ENQUETE PUBLIQUE PROJET DE PLUI CC OSARTIS-MARQUION

Base d'avis pouvant être exprimés sur le projet de PLUi

Je regrette donc vivement que la carte en page 47 du document OAP thématiques intitulée « zones à préserver de l'éolien » (fig. 1)

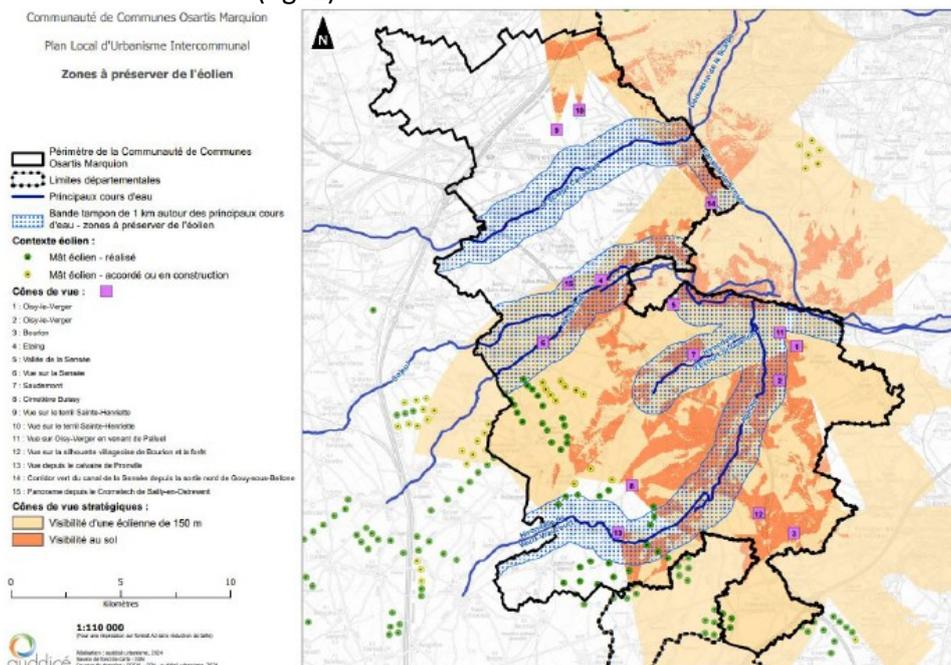
se borne à quelques bandes tampon autour des cours d'eau et à quelques cônes de vue stratégiques, ces derniers présentant en outre le défaut d'avoir été calculés sur la base

d'éoliennes d'une hauteur de 150 m alors que désormais elles sont quasiment toutes à 180-200 m, ce qui forcément aurait modifié de manière significative les cônes de visibilité en question.

1. Recalculer les cônes de visibilité sur la base d'éoliennes d'une hauteur de 200 m ;
2. Par une vision large des enjeux du territoire, améliorer la carte « zones à préserver de l'éolien » de la page 47 des OAP thématiques, document appelé à devenir opposable, en y englobant à titre de zones tampons complémentaires les zones interstitielles aux trois bandes tampon de la partie nord de la carte, et en y englobant la partie nord du territoire concernée par la modification suivante numérotée 3.

Il convient donc de se référer aux sept principes de préservation mentionnés en p. 29 du dossier AIP et en particulier le principe 3 (fig.2) :

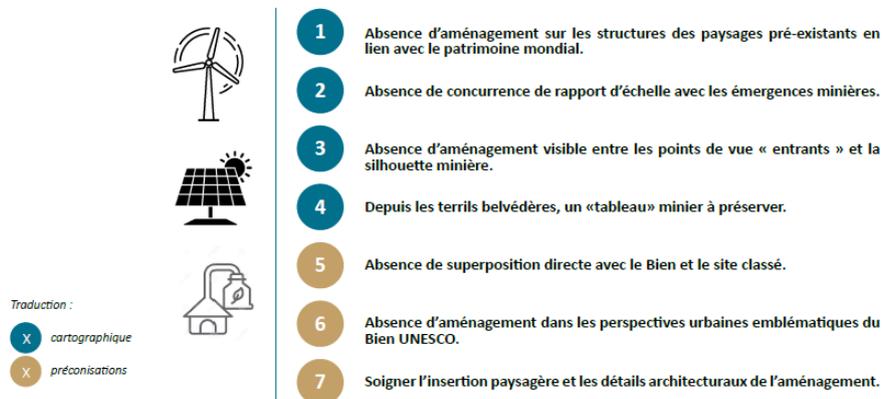
Enfin, le projet fait référence de manière trop marginale à l'aire d'influence paysagère (AIP) du Bien Unesco « Bassin minier Nord-Pas-de-Calais ».

De fait, les éoliennes géantes nouvelles créent une concurrence de rapport d'échelle avec les émergences minières, et elles créent une concurrence de silhouettes. Cela se marque dans le paysage de la zone Nord du territoire dès que l'on sort de Vitry-en-Artois.

3. Intégrer dans le dossier, en les rendant opposables, les recommandations figurant dans le dossier « aire d'influence paysagère du Bien Unesco ' Bassin minier Nord-Pas-de-Calais '.
